ENMIENDA No. 2

LPN No.15-2024 SEAPI-UNAH

“READECUACIÓN Y MEJORAMIENTO DE LA CLÍNICA PARA POSGRADOS,
FACULTAD DE ODONTOLOGÍA, CIUDAD UNIVERSITARIA”

PLANO
RPA-13

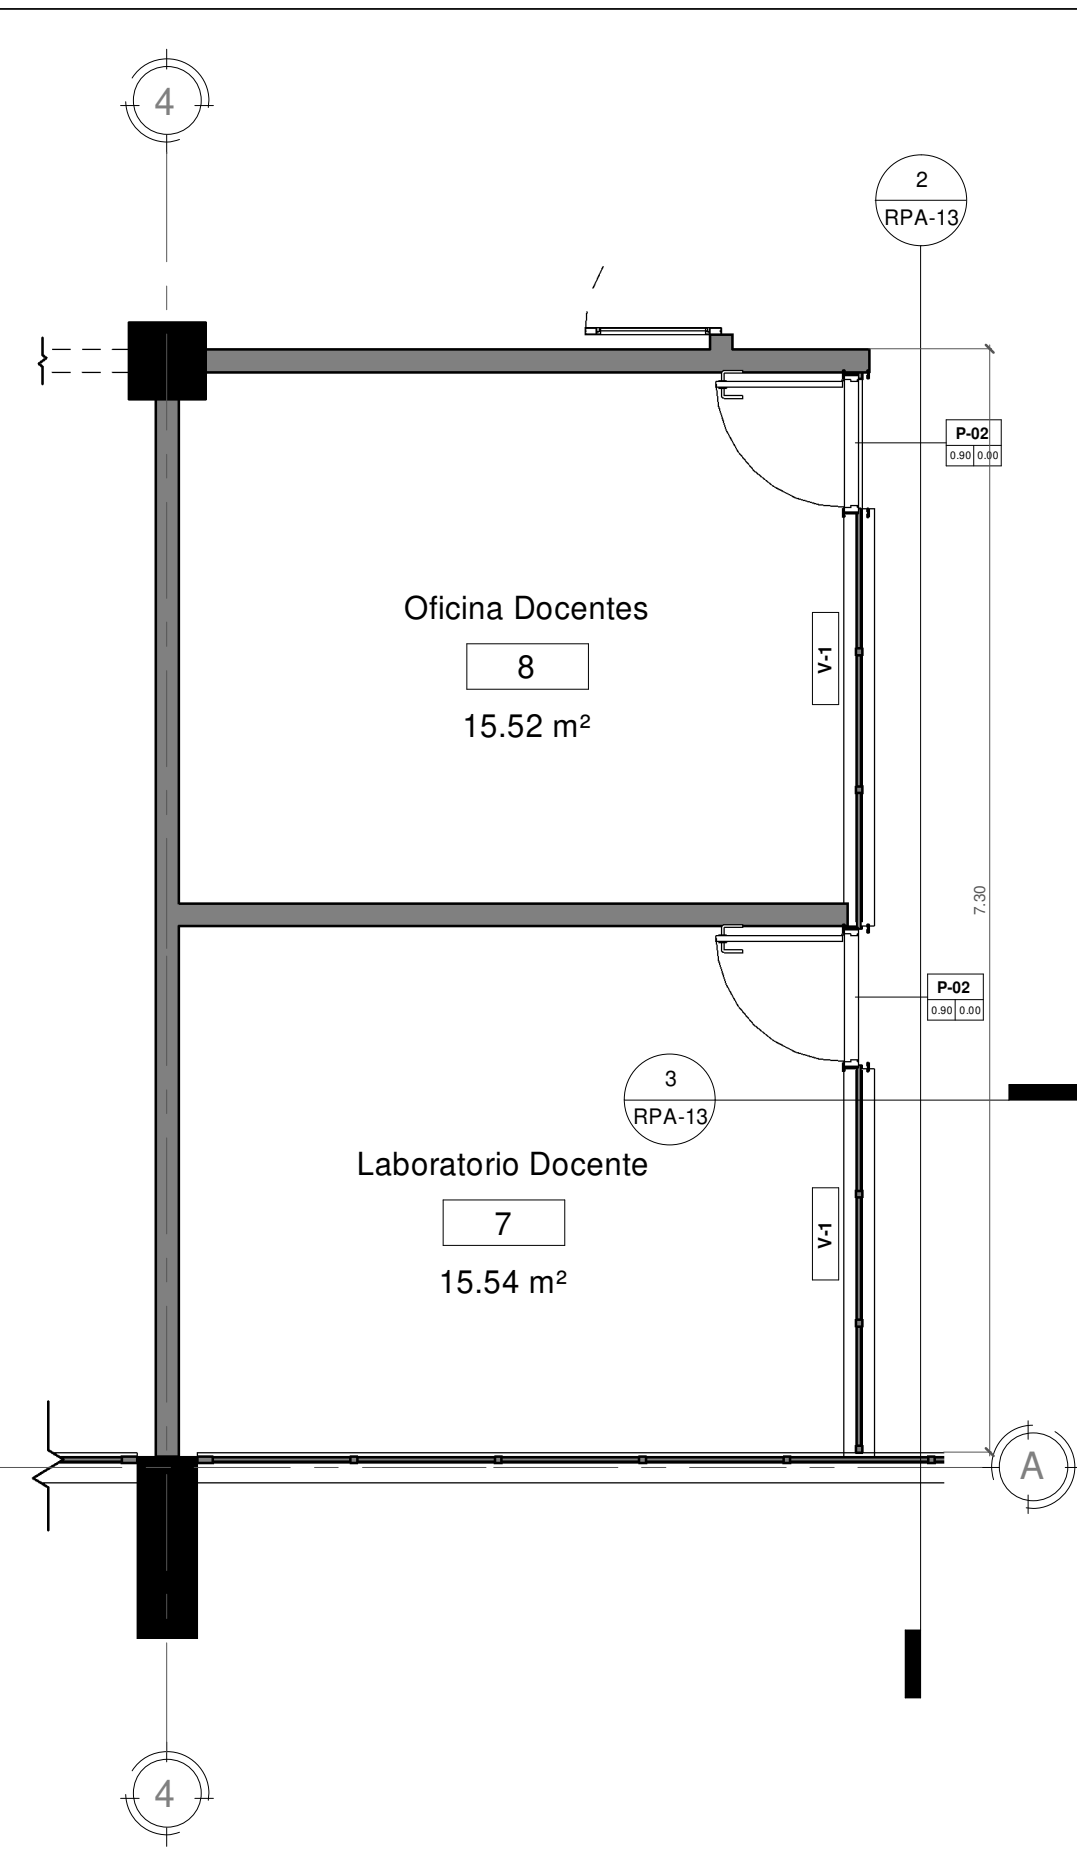
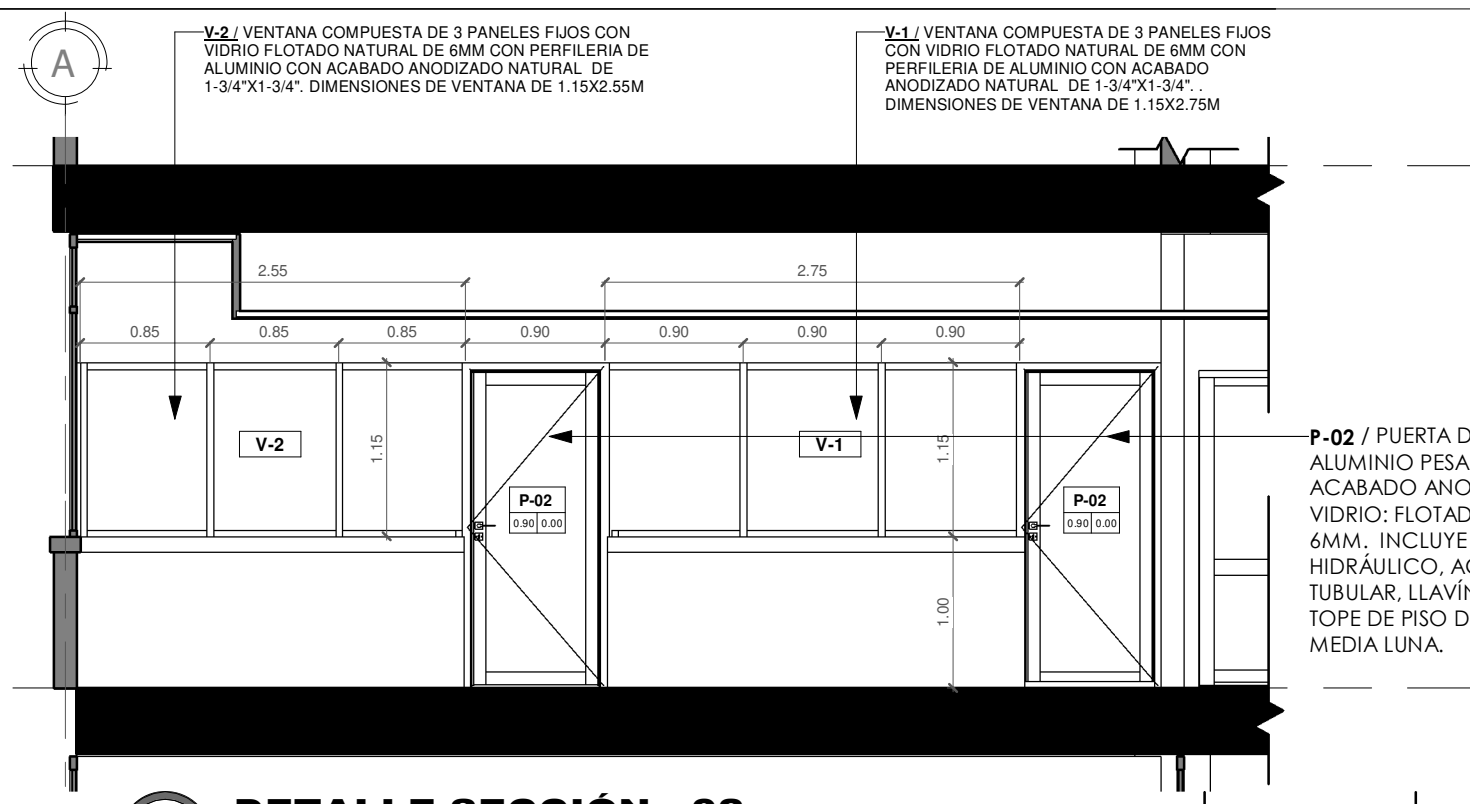
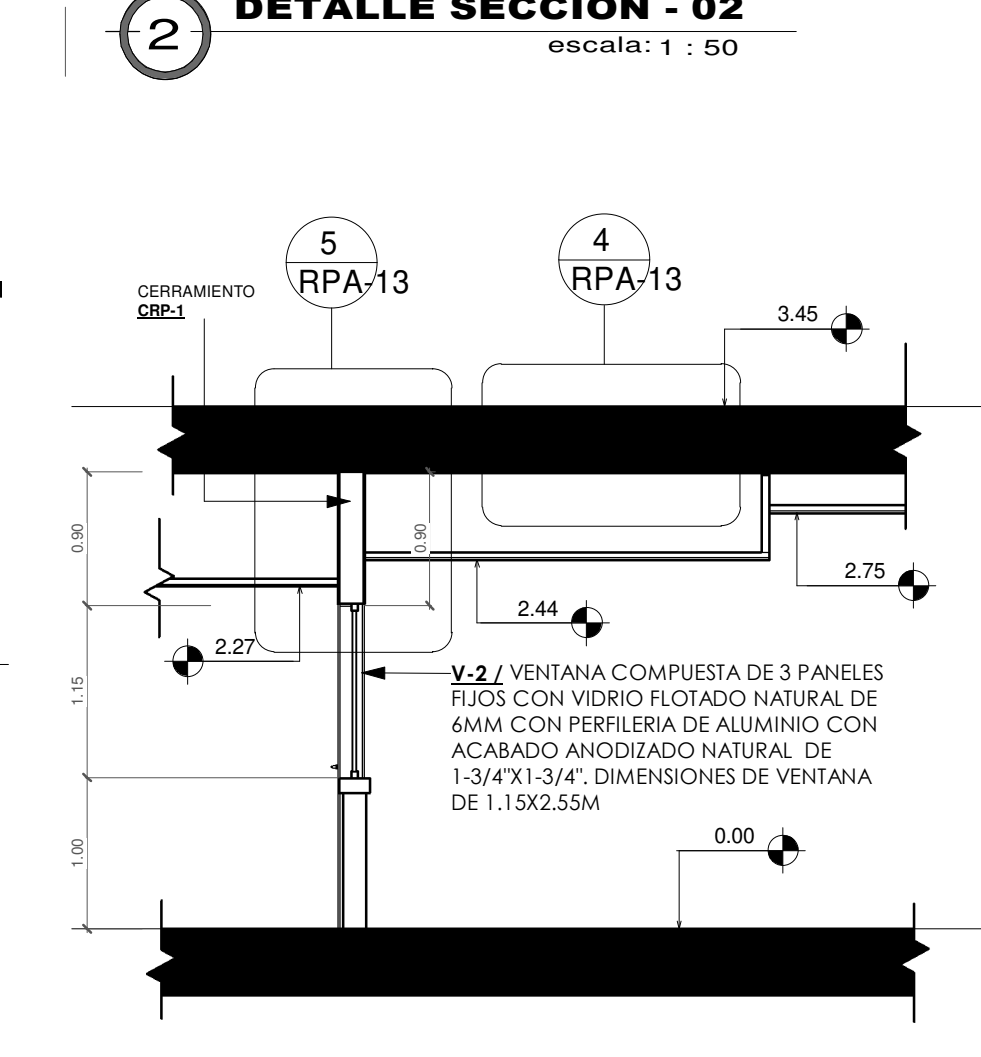
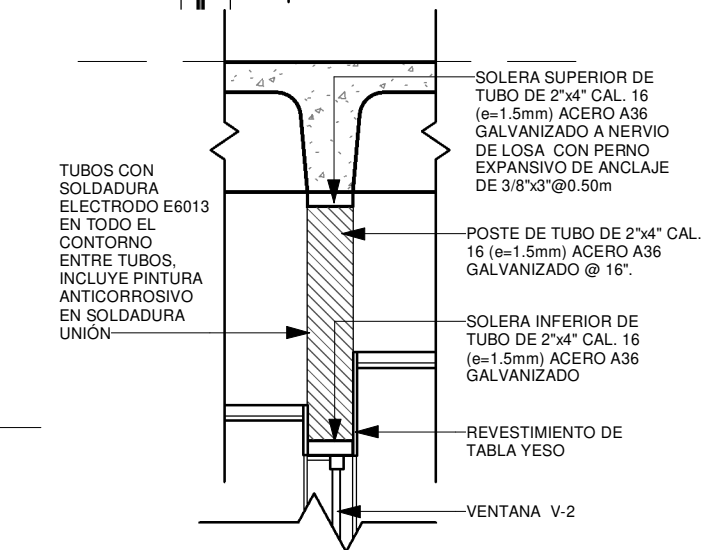
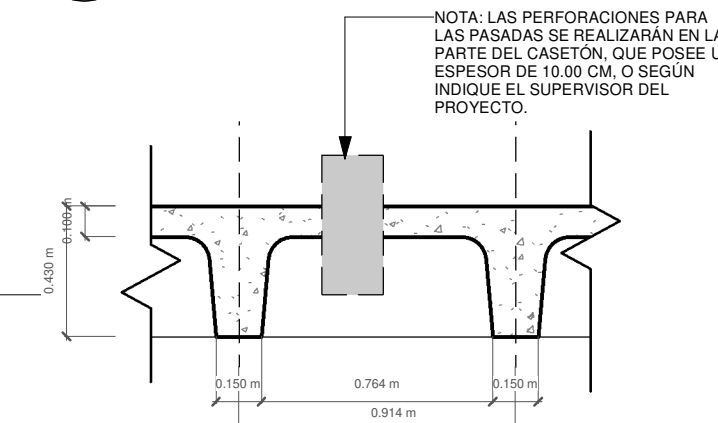
4. Se adjunta plano RPA-13.
